3. ANALISI CRITICA DEL GRUPPO ISTRUTTORE SULLO STUDIO DI IMPATTO AMBIENTALE.	37
3.1 Quadro di riferimento programmatico.....	37
3.2 Quadro di riferimento progettuale.....	38

1. Premessa

Il progetto preliminare riguarda la realizzazione di un interporto nel territorio del Comune di Termini Imerese (PA), nella zona occidentale della Sicilia nel golfo tra Cefalù e Capo Mongerbino. In particolare l'infrastruttura di progetto interessa una fascia di territorio compresa tra il porto ed il fiume Imera all'interno dell'Area di Sviluppo Industriale (A.S.I.) di Palermo.

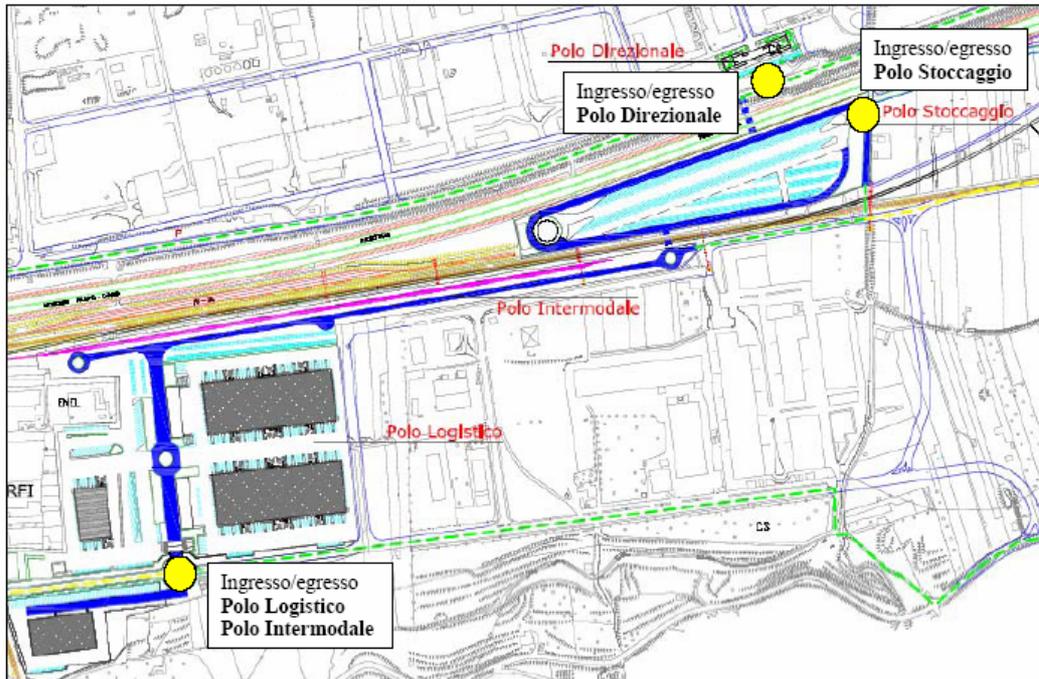
Tra gli elaborati presentati nella planimetria dei collegamenti di progetto sono pretesi le connessioni dei poli dell'Interporto con la viabilità esterna (si veda anche integrazione n. 6). Inoltre, *tenendo conto dello stato attuale della progettazione, sono stati ipotizzati tre punti di accesso/ingresso dall'Interporto:*

- *a sud-ovest, presso la rotatoria di progetto, per l'accesso al Polo Logistico e al Polo Intermodale*
- *a est, per il traffico da/per il Polo di Stoccaggio*
- *a nord per accedere al Polo Direzionale*

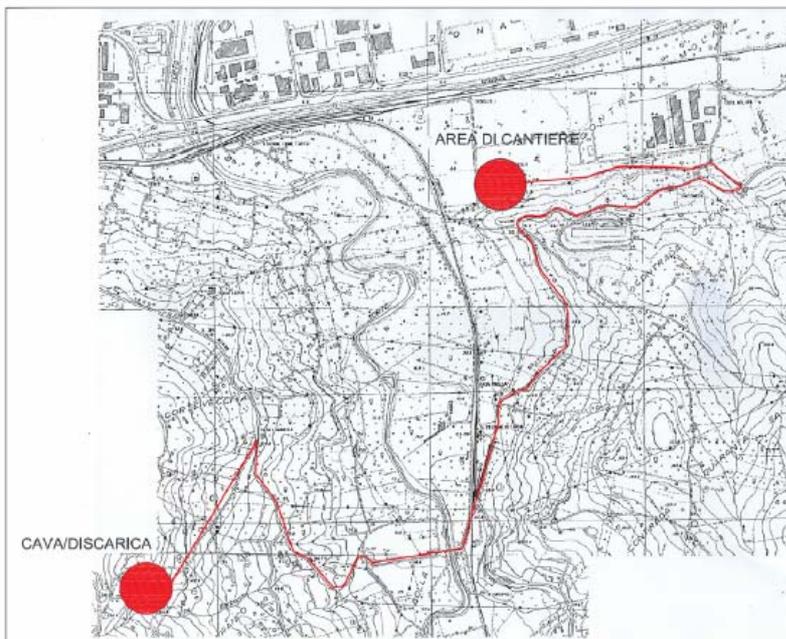
“Specificare le attività e l’organizzazione interna delle aree di cantiere, precisando il traffico generato con particolare riferimento a quello causato dalla movimentazione dei materiali; indicare su apposita planimetria l’ubicazione della cava e della discarica fornendo gli elementi atti a dimostrare l’idoneità in relazione all’utilizzo previsto”.

Il Proponente rimanda ai layout di cantiere per i 4 Poli (Intermodale, Stoccaggio, Logistico, Direzionale), forniti nel capitolo Sicurezza del Progetto Preliminare, da dove si evince la loro organizzazione.
